通し番号 115 HP番号 26 第2章 4. 設計段階における原則的事項 ・コミュニティ道路に関する平面交差点の取扱い方に関する項目を追加してほしい。 <対応方針：幾何構造については、「コミュニティゾーン形成マニュアル」を紹介。容量は対応しない。>
○作業の進捗状況 以下の記述案で了承された。

通し番号 276 HP番号 56 第5章1.2 平面交差の設計車両 設計車両に小型車があるが、「導流路の幅員（P.120）」には小型車の設計諸元が無く、整合を図る必要がある。 <対応方針：「軌跡図では使用している」と注釈を記載する。P.120「4.2.2 導流路の幅員」に記述を追加>
○作業の進捗状況 以下の記述案で了承された。

図5-3-1 右折車線長

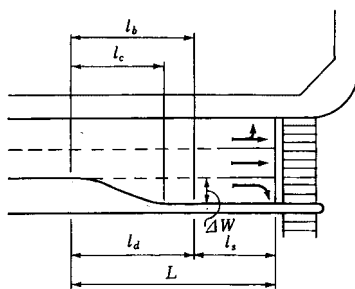
①図5-3-1 右折車線長について、 l_d , l_s の表示があいまいで、他図との整合がとれていない。又、 ΔW の表示を図示した方が、よりわかりやすい。

＜対応方針：図を解説と運用にあわせる。今後、図の修正を行う。②については削除する。＞

右折車線長 (L) は、減速に必要な長さ (l_d) と、滞留に必要な長さ (l_s) とから構成される (図5-3-)
